VSI 04/2021

Zylinderkopfdichtung Reparaturstufe MAN TGA / TGS Motor D26

Reparaturstufe 1,50mm
Elring Teilenummer: 466.600

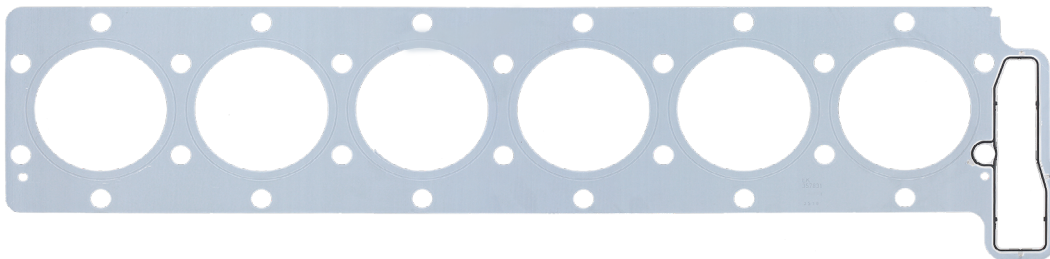
Elring bietet für diesen seit Jahren sehr populären Motor nun auch eine Reparaturstufe mit 1,5mm Stärke an. Diese Zylinderkopfdichtung ist 0,30 mm dicker als die in der Serie verwendete Dichtung. Sämtliche technischen Vorgaben wie höhenprofiliertes Elastomerelement und Toleranzen wie die Sickenhöhe der Brennraumabdichtung sind umgesetzt.

Zu identifizieren ist die Zylinderkopfdichtung mit dem Hinweis „Rep +0,3“ der dazugehörigen Elring Teilenummer auf der Oberseite der Dichtung.
